改善箇所説明図

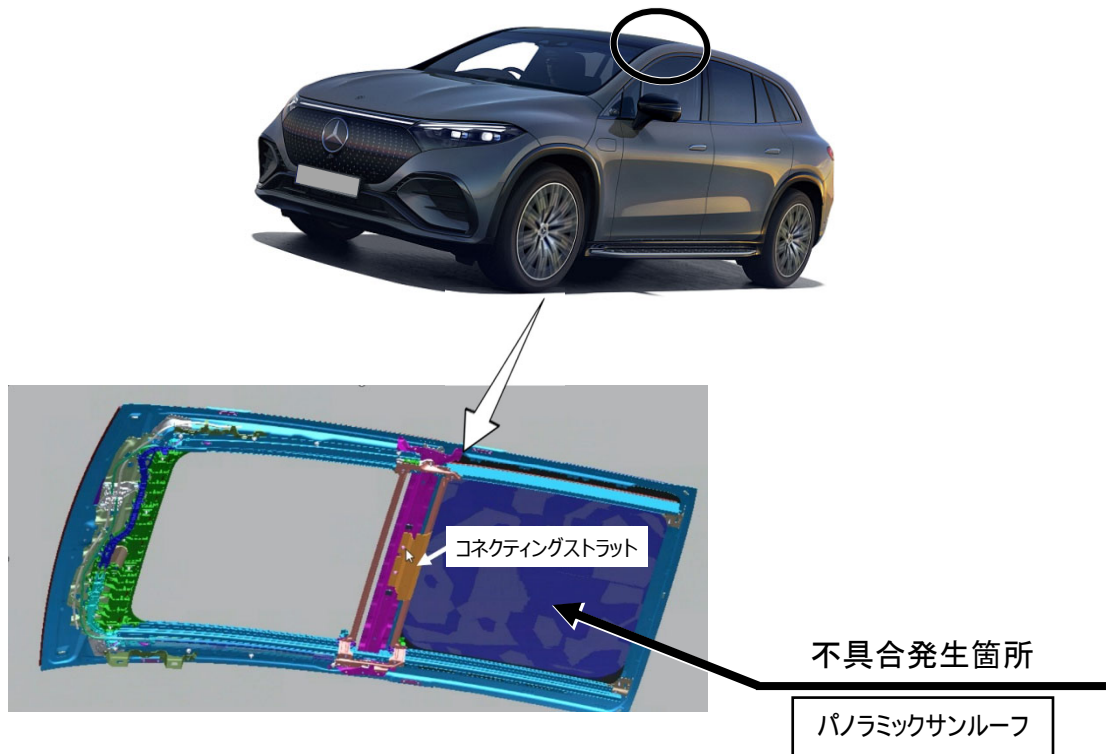
パノラミックサンルーフにおいて、製造指示が不適切だったため、コネクティングストラットに緩衝材が取り付けられていない。そのため、車室の内部突起に関する基準に適合しない。

全車両、パノラミックサンルーフを正規品に交換する。
